DYREKTYWA ZDATNOŚCI - AIRWORTHINESS DIRECTIVE
Nr SP - 0002 -1999-A

1.Przedmiot: Szybowce MDM-1 „Fox”

3.Dotyczy: Zmiany wyważenia masowego sterów wysokości

Nr BO 14/99

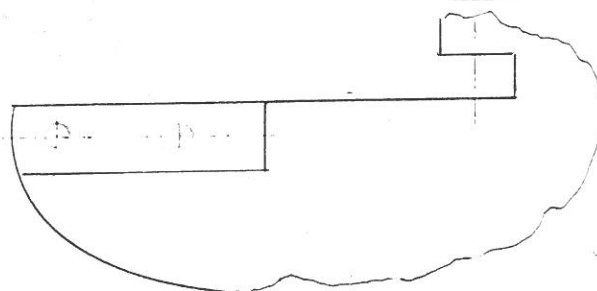
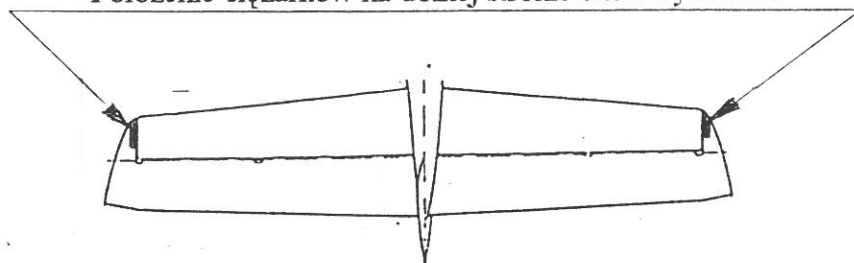
W Instrukcji Obsługi Technicznej na stronie 36 p. 2.8. zmienia się wartość położenia środka ciężkości z „ $\leq 48 \text{ mm}$ ” na „ $\leq 30 \text{ mm}$ ”.

Ponieważ wyważenia sterów poszczególnych egzemplarzy szybowców różnią się między sobą, wraz z ww. Biuletnem użytkownicy otrzymują stosowne ciężarki wyważające wraz ze szkicem oraz opisem sposobu ich zamocowania na sterach wysokości.

Szkic sposobu mocowania ciężarków wyważających
Położenie ciężarków na dolnej stronie steru wysokości

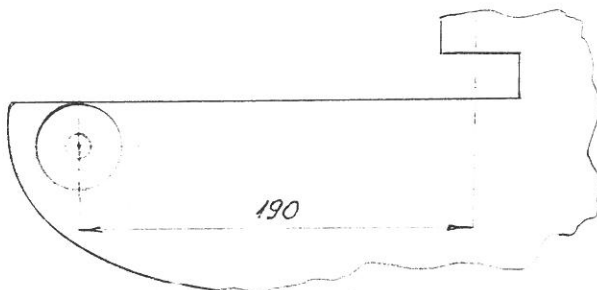
1. Zaznaczyć położenie ciężarków na dolnej stronie końcówki steru wysokości.
2. Zaznaczyć położenie i wywiercić otwory pod wkręty mocujące.
3. Zmatować zaznaczoną powierzchnię.
4. Smarować powierzchnie klejenia ciężarka klejem poliestrowym lub szpachlówką.
5. Założyć ciężarki i zamocować wkrętami.
6. Przy pomocy szmatki, ewentualnie zwilżonej rozpuszczalnikiem usunąć wypływki kleju lub szpachlówki.

Wersja „A”
ciężarki o masie
powyżej 250 g

Wersja „B”
ciężarki o masie
poniżej 250 g
